**SEZIONE TUTELA E VALORIZZAZIONE DEL PAESAGGIO**

**Oggetto: RERE54 S.r.l.** D.Lgs n. 152/2006, L.R. n.26/2022. Verifica di assoggettabilità a VIA inerente al “Progetto per la realizzazione ed esercizio di un impianto agrivoltaico avanzato da 11.988,6 kWp ubicato in Comune di Surbo e relative opere di connessione alla Rete”.

**Contributo istruttorio.**

Fig. 2. Elaborato 13 - Tavola struttura di posa dei moduli. Dettaglio.

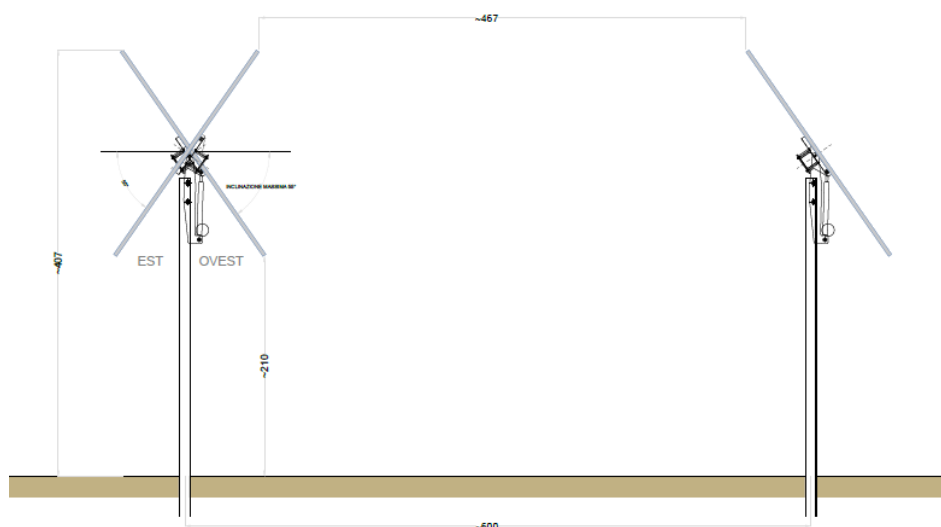
Ancora, questa incertezza operativa si riflette direttamente sulla fedeltà della rappresentazione progettuale, poiché negli elaborati grafici e nei foto-inserimenti non vi è traccia delle strutture necessarie alla gestione del gregge su descritte. **L'omissione di tali manufatti, impedisce una valutazione reale e completa dell'ingombro complessivo dell'opera nel contesto rurale, configurando un'istruttoria, già verificata monca sotto il profilo dell'impatto visivo.**

La natura palesamente artificiosa dell'attività pastorale emerge inoltre dalla configurazione della recinzione prevista. Un recinto alto 2,00 metri con un varco di 20 cm alla base e privo di una protezione a 45° in sommità si rileva totalmente inefficace contro la risalita o l'intrusione dei predatori. **La scelta progettuale, dedicata al passaggio della “piccola fauna e di quella strisciante” descritta come misura “di salvaguardia della biodiversità della fauna locale” è tecnicamente incompatibile con i protocolli minimi di sicurezza di un allevamento ovino professionale.** Quest'ultima contraddizione conferma che la componente zootecnica non costituisce una reale integrazione produttiva, bensì un **mero espediente formale** finalizzato a simulare la continuità agro-pastorale prevista dalle Linee Guida del MiTE, tradendo un approccio progettuale privo di effettiva competenza nel settore dell'allevamento. Tale carenza è ulteriormente comprovata dall'assenza di qualsiasi contratto o accordo formale con un effettivo gestore.

Fig. 4. Impianti FER su ortofoto – Elaborazione Sezione Paesaggio -Regione Puglia.  
Rappresentato in bianco l'impianto in esame.

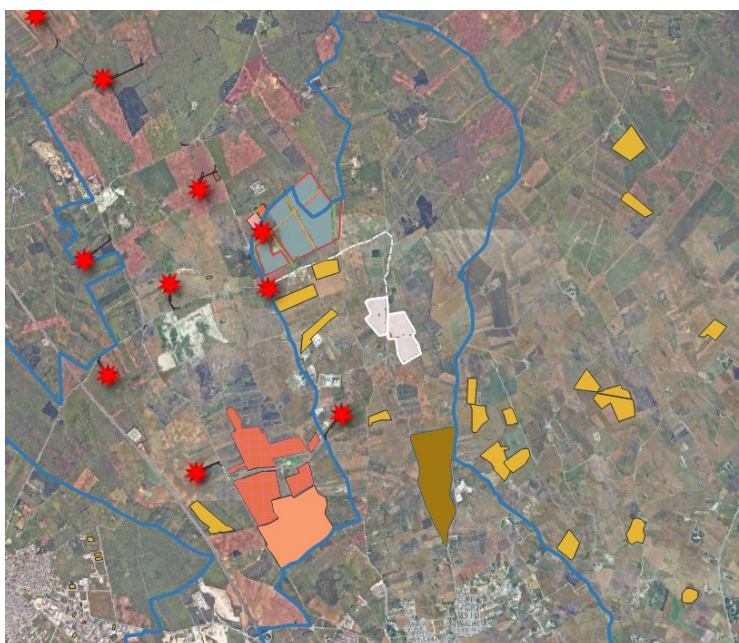
La mera verifica di non interferenza del progetto con i BP e/o UCP non esclude che le trasformazioni possano potenzialmente pregiudicare irrimediabilmente le Invarianti Strutturali delle Figure territoriali. Sebbene l'agrovoltaico si prefigge di coniugare l'attività di produzione di energia da fonti rinnovabili con l'attività agricola, le opere in esame comportano la perdita del suolo per un'estensione di circa 18 ettari pregiudicando la possibilità di ripristinare il recupero delle componenti arboree sotto il profilo paesaggistico, ambientale e idrogeologico. Le opere introducono, per la durata utile dell'impianto ultraventennale, un'alterazione nel contesto rurale di riferimento con l'inserimento di elementi estranei alle componenti del paesaggio agrario e conseguente perdita della texture agricola e delle visuali tipiche dell'ambito. Circostanza che nel territorio del comune di Surbo si sta verificando con **progressiva sistematicità**, determinando un fenomeno di saturazione del territorio che snatura irreversibilmente la vocazione agricola di pregio dell'area della **Valle della Cupa**, a causa della massiva proliferazione di **impianti eolici e fotovoltaici** (fig.4).

Questo scenario trasforma il degrado tecnologico in un processo di alterazione morfologica permanente della Figura Territoriale, poiché la sovrapposizione degli impatti cumulativi travalica la portata dei singoli progetti, precludendo ogni reale possibilità di ripristino futuro della trama storica e delle visuali identitarie.
